スラリー安定化処理設備に関する 審査上の論点（規制庁提示）を踏まえた当社回答

2022年10月6日

東京電力ホールディングス株式会社

本資料は、第102回 特定原子力施設監視・評価検討会の資料2-1「スラリー安定化処理設備に関する審査上の論点」（原子力規制庁）において示された4つの論点について、検討状況を示すもの。

① スラリーの抜き出しの実現性
 (下部スラリーが抜き出せない場合洗浄による抜き出しの実現性)

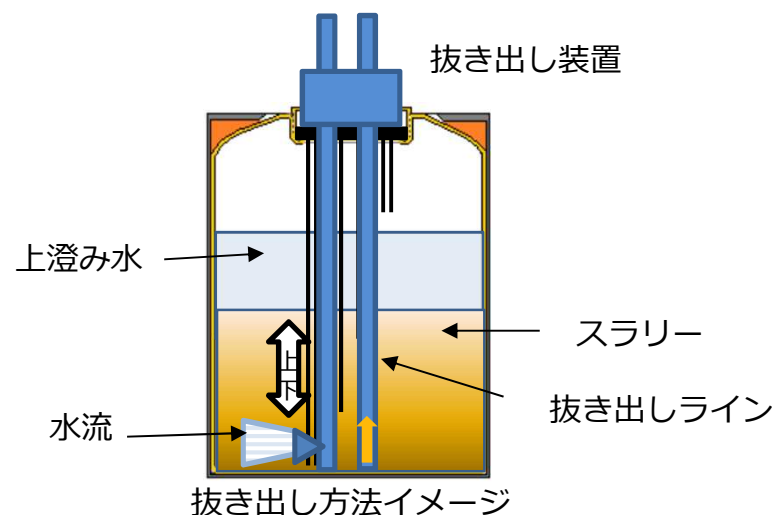
現在実施中の抜き出しポンプによるHIC内スラリーの移し替え作業において、下部スラリーは物理的に移し替えできていないことから、スラリー安定化設備の設置目的が確実に達成できることについて2点の説明を求める。

① スラリーの抜き出しの実現性 (下部スラリーが抜き出せない場合洗浄による抜き出しの実現性)

- 現在実施しているスラリー移替え作業において、移送開始前の確認作業として、エアにて配管閉塞確認を実施しているが、HIC底部付近まで伸びた配管（以下、DW-5配管）においても閉塞は確認されておらず、気泡が出てきていることをカメラにて確認している。
- また、既存の抜き出し装置（以下、SEDS）を用いて抜き出しを実施しているが、攪拌ができないため、上澄み水とスラリーに分離した状態で実施しており、上澄み水がなくなるとスラリーが抜き出せない状況である。なお、DW-5配管においても上澄み水を含むスラリーが移送できていることを確認している。
- 上記からスラリーは固着しておらず、SEDSでは抜き出せない程、流動性が低い状態であると想定される。

- 過去にスラリーを分析するために採取した際には、採取器は底部付近まで挿入できていたことや採取したスラリーに固着等は確認されていなかった。ただし、経年により状態変化も考えられることから、抜き出しを実施したHIC内のスラリーについて固着等の確認を実施する予定である。
- 流動性が低い状態のスラリーについては、水流（上澄み水等の循環）にてほぐすことにより、流動性を高め回収する装置を検討している。
- 装置開発にあたっては、過去に実施した知見や現在実施中の移替え作業の知見を活用しながら設計を進めていき、水流の強さ等を含め、模擬スラリーや実スラリーを用いたモックアップにて性能の確認・調整を実施していく。

(参考) H I C 保管容量の推移について

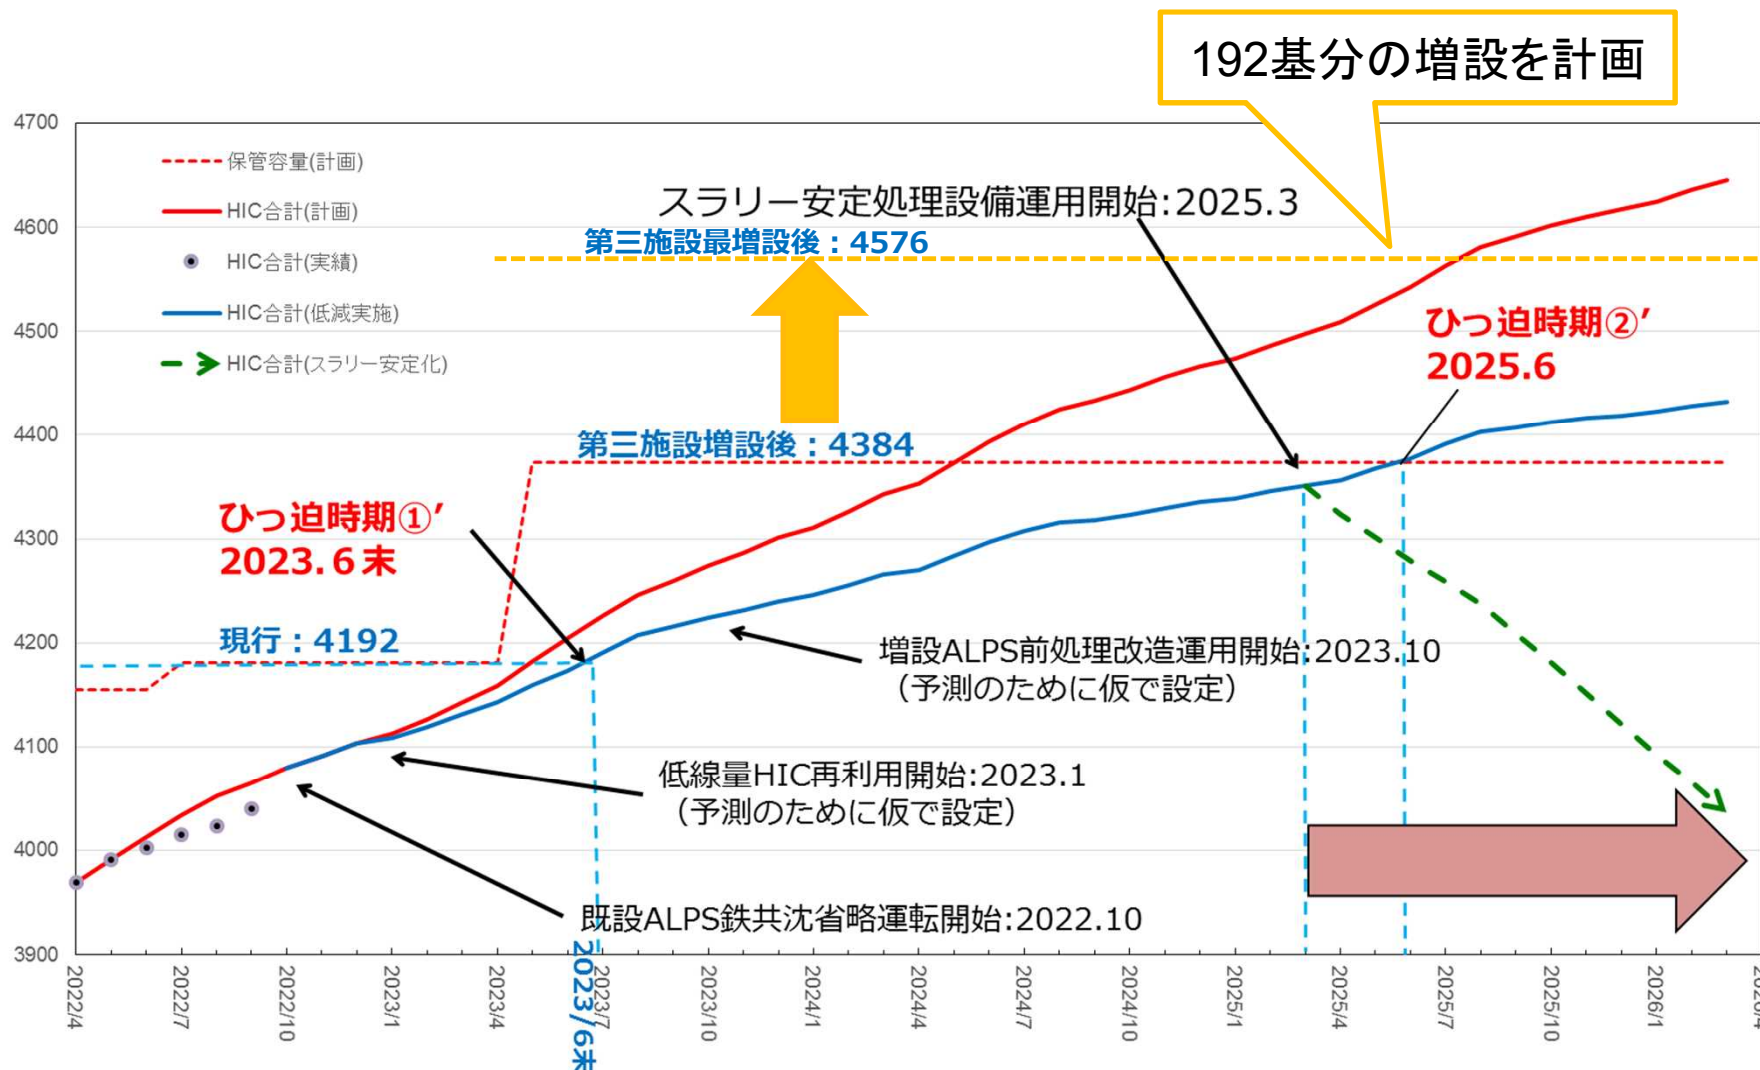
①HICの保管容量が3年以内（2025年6月）にひっ迫する対策として、スラリー安定化処理設備の運用を2025年3月に開始し、保管量を低減していくと説明しているが、現時点の審査進捗状況を踏まえるとHICの保管場所を一時的に増設する必要があると考えている。

②スラリー安定化処理設備が稼働しHIC保管量が減少した後にも継続的に使用するボックスカルバートについては、HICに内包されるインベントリやHICの保管本数等を踏まえてより堅牢な保管方法を検討すべきであり、時期を定めて、Ss900に対する影響を加振試験等により確認し、必要に応じて、補強策を含めより耐震性を確保するための保管方法を検討し、説明すること。

- 現在のHIC保管容量（4,192基）に加え、第三施設の192基（下図、赤枠部分）の増設およびHIC発生量低減対策によりHICの保管容量ひっ迫時期は、2025年6月頃としている。
- 上記に加え、さらに192基（下図、青枠部分）の増設エリアを確保しており、合計4,576基のHIC保管容量とすることで、スラリー安定化処理設備の運用開始遅延リスクに備える。
- 『論点4. 放射線業務従事者の被ばく管理』対応により、さらなる保管容量の増加が必要となる場合は、別途必要なエリアを確保する。

- 現在、「論点3. 耐震クラス分類」にて、1Fにおいて建設される全ての施設に対しての考え方を整理している。
- また、既設設備については、インベントリの大きい設備および従来の耐震クラスがSクラスの設備については、Sクラスに求められる地震力（Ss900）を受けた場合における設備の損傷状況について設備の実状に応じた評価を行い、設備の安全機能への影響、および代替手段の整備状況を踏まえて、敷地境界線量影響の評価を行う事としている。
- 敷地境界線量の評価に応じて、供用期間・実現性を考慮し、代替手段、耐震強化、影響緩和措置の検討を実施する。
- 一方で、当該施設については、既に多量のボックスカルバートを保管しており、即時の対応が困難であることからスラリー安定化処理設備の運用開始により保管量を低減していく必要があると考えている。
- 以上より、「耐震クラス分類」・ 「スラリー安定化処理設備」の審査状況や廃炉活動への影響など個別の事情等をふまえ、総合的に判断をしていく。

■ 安全設計 (閉じ込め機能)

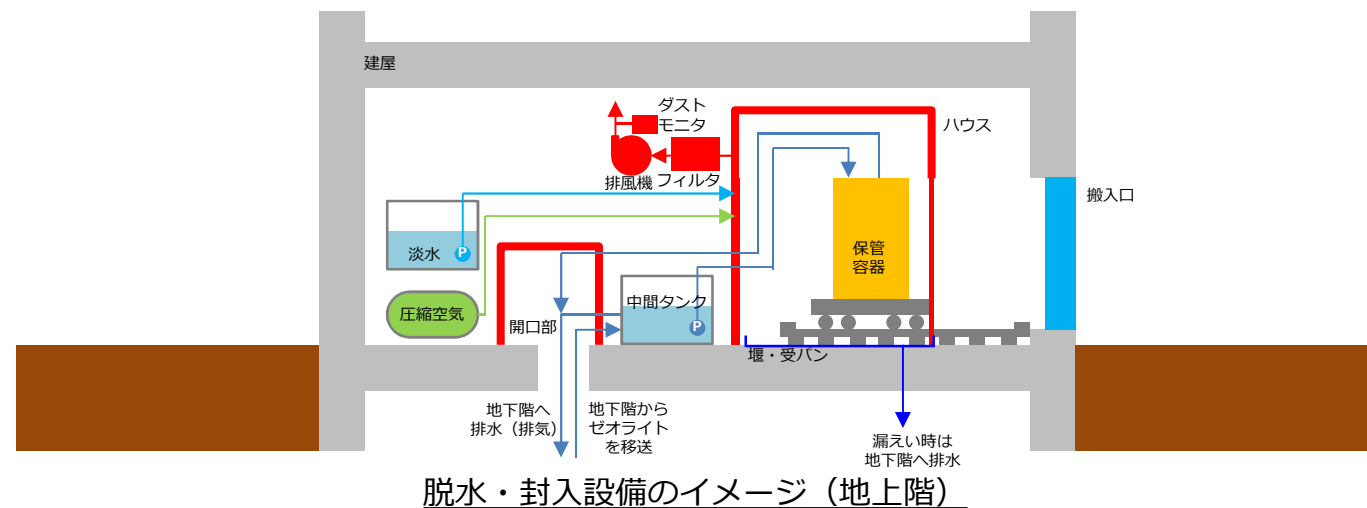
- ① ゼオライト取り出し時の遮へい設計, 閉じ込め設計などの安全設計について示すとともに, 設計諸元の設定など設計から製作などのプロセスにおいて重要な事項を決めるタイミングを整理して全体スケジュールとして示すこと。

- ゼオライト等の移送は建屋内かつ密封状態で行う計画であり、非密封状態でゼオライト等を直接扱うことはしない。
- ゼオライト等は数mm程度の粒子であり、また水とともに移送することから、基本的にはダストは発生し難いと考えられる。
- ROV等の遠隔機器を点検する際は、遠隔で除染を行った後に実施する。

⇒ 念のため、容器取り付け取り外しの作業のある箇所、地下階の開口部については、ハウス・排風機・ダストモニタを設置し、地下階からのダストの拡散と万一の漏洩時のダストの影響を緩和する。

■ 不調時の代替機確保について

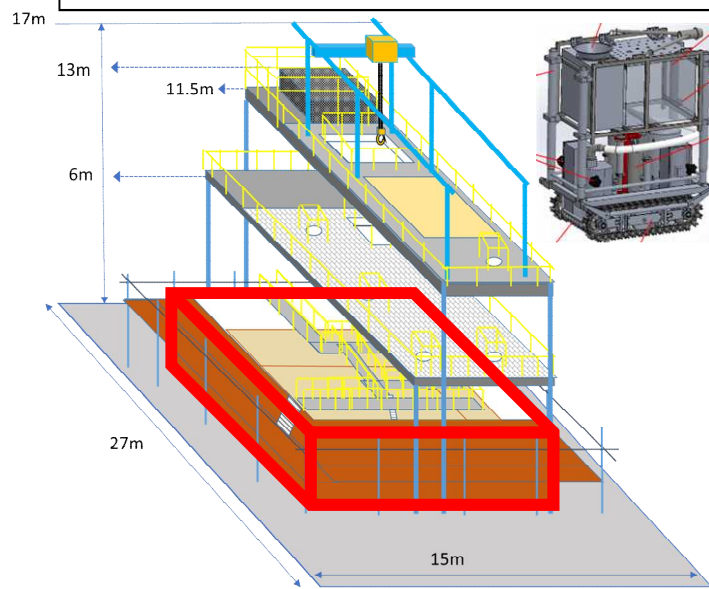
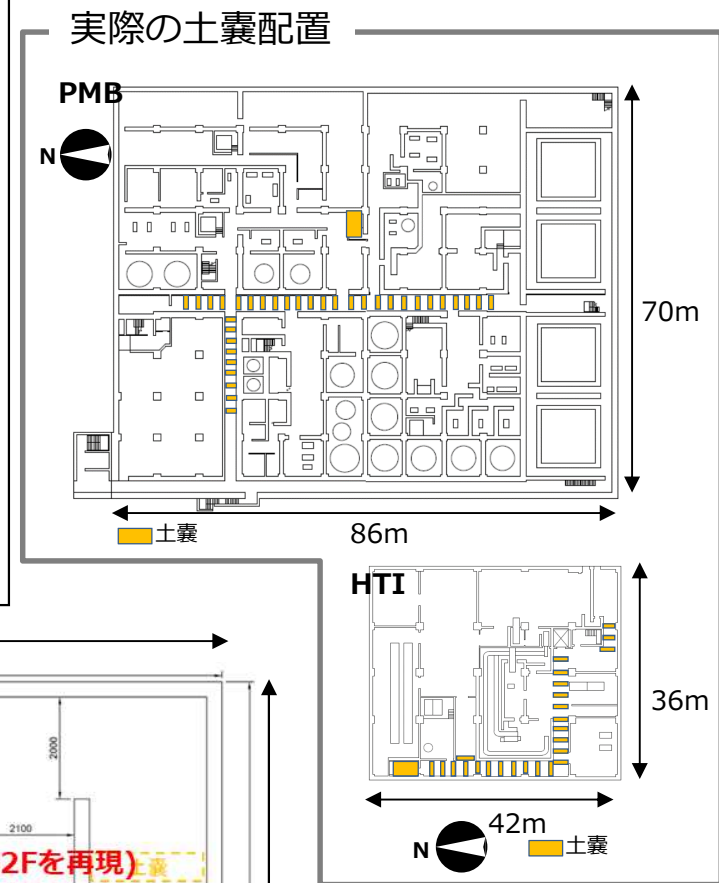
- ② 回収機器の信頼性向上，不調時の代替機確保，実証実験により明らかとなる課題の解決などの実現方策を具体化すること。

- 実環境に近いモックアップを実施し，検証していく計画
- 3号機使用済燃料取り出し，1号機PCV内部調査，1/2号機SGTS配管撤去等，先行例で得られた知見を反映

- 長納期品となる部品類を予め確保しておく等，不調時の対応期間が長期化しないように準備

- モックアップでは実環境を再現し，一連の動作確認に加え，トラブルを想定した動作確認も検証していく。

閉塞対応配管切断治具

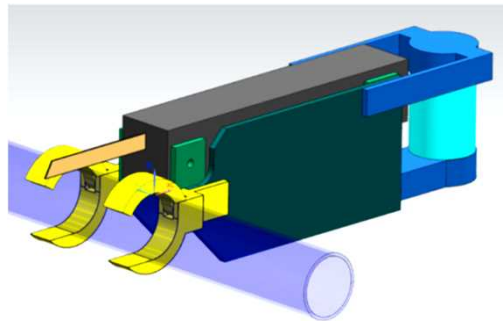
- ③ 核燃料施設等の閉じ込め機能に係る基準要求のうち出来ないもの及びその理由を示すとともに、設備設計に際しては、どのような不具合が発生しうるのか、不具合が発生した場合にどう対応するのかについても網羅的に評価すること

- 核燃料施設等の閉じ込め機能に係る基準要求のうち、準拠出来ないものはないと考えている。なお、閉じ込め機能に関する現状の考え方はP.5参照。
- 不具合が発生した場合の対応方針
 - 想定される不具合シナリオと対応方針は以下の通り。なお、それぞれの対応方針については、モックアップの中で確認していく予定。
 - ✓ ROVの故障
故障時は浮上できるような構造とし、ケーブル等で牽引して回収する。
 - ✓ ケーブルの引っ掛かり
コーナー部分にはケーブルガイドを設置するなど、設計上ケーブルが引っかからないような構造とするが、万が一、引っ掛かった場合は、別途準備したROVを用いて対処する。

- ✓ 配管からの漏えい
2重ホースを使用する等, 漏えいを防止する構造したうえで, 遮へい付きのトラフ内に設置する方針。万一漏えいした場合は, トラフ内に留まる構造とし, 漏えいの拡大を防ぐ。回収対応については, 高線量が予想されることから, ロボットにて遠隔で実施する。
- ✓ 配管の詰まりによる閉塞
ゼオライトで配管閉塞しないよう, 固液比を制御して移送する計画。なお, これまでの要素試験では配管閉塞は確認されていないが, 万が一, 閉塞した場合は, 逆洗が可能な設備構成とする, ロボットにて遠隔で加振を加える等, 閉塞を解消する対策を準備する。それでも閉塞が解消されない場合は, 遠隔ロボットを用いて配管を切断, 除去する。
